# 大飯発電所および高浜発電所の原子炉設置変更許可申請について (大飯発電所3、4号機および高浜発電所3、4号機の 原子炉容器上部ふた取替計画)

# 原子炉設置変更許可申請の概要

大飯発電所 A蒸気発生器保管庫(1号、2号、3号及び4号炉共用) 第2図

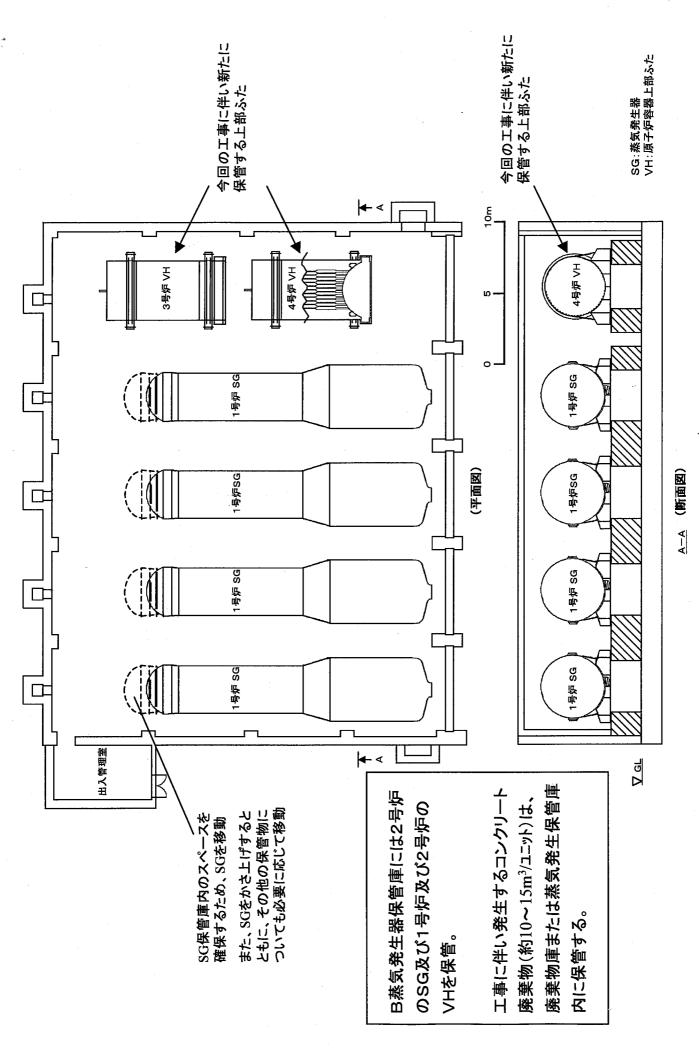
対1	象プ	ラン	\	大飯発電所1号炉、2号炉、3号炉及び4号炉
変	更	内	容	○ 3号炉及び4号炉の原子炉容器上部ふたの取替えに伴い、蒸気発生器保管庫(1号及び2号炉共用)を1号、2号、3号及び4号炉の共用に変更し、3号炉及び4号炉の取り外した原子炉容器上部ふた等を貯蔵保管する。
変	更	理	田	○ 大飯発電所3号炉での原子炉容器上部ふた管台溶接部 の応力腐食割れの発生を踏まえ、長期的な健全性維持を 図るため、管台部の耐応力腐食割れ性を向上させるなど の改良をした新しい上部ふたに取り替える。
工	事	計	画	3 号炉 : 第12回定期検査時(平成18年9月~) 4 号炉 : 第11回定期検査時(平成19年4月~)

B蒸気発生器保管庫(1号、2号、3号及び4号炉共用) 高浜発電所 第4図

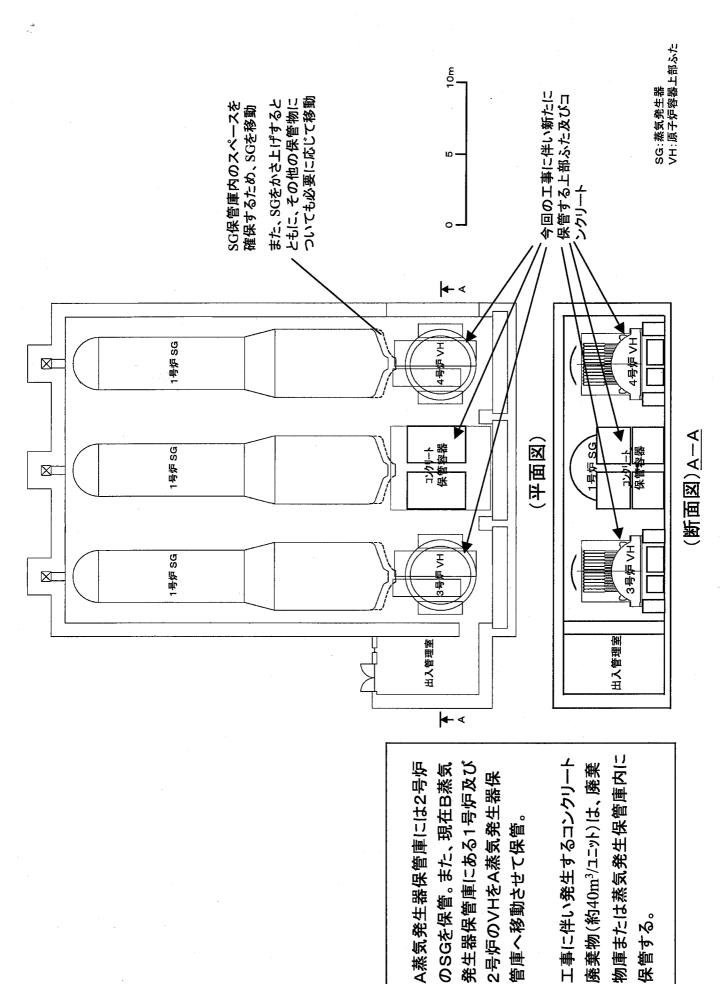
対象プラント	高浜発電所1号炉、2号炉、3号炉及び4号炉
変 更 内 容	○ 3号炉及び4号炉の原子炉容器上部ふたの取替えに伴い、蒸気発生器保管庫(1号及び2号炉共用)を1号、2号、3号及び4号炉の共用に変更し、3号炉及び4号炉の取り外した原子炉容器上部ふた等を貯蔵保管する。
変更理由	○ 大飯発電所3号炉での原子炉容器上部ふた管台溶接部 の応力腐食割れの発生を踏まえ、長期的な健全性維持を 図るため、管台部の耐応力腐食割れ性を向上させるなど の改良をした新しい上部ふたに取り替える。
工事計画	3 号炉 : 第18回定期検査時(平成19年12月~) 4 号炉 : 第17回定期検査時(平成19年3月~)
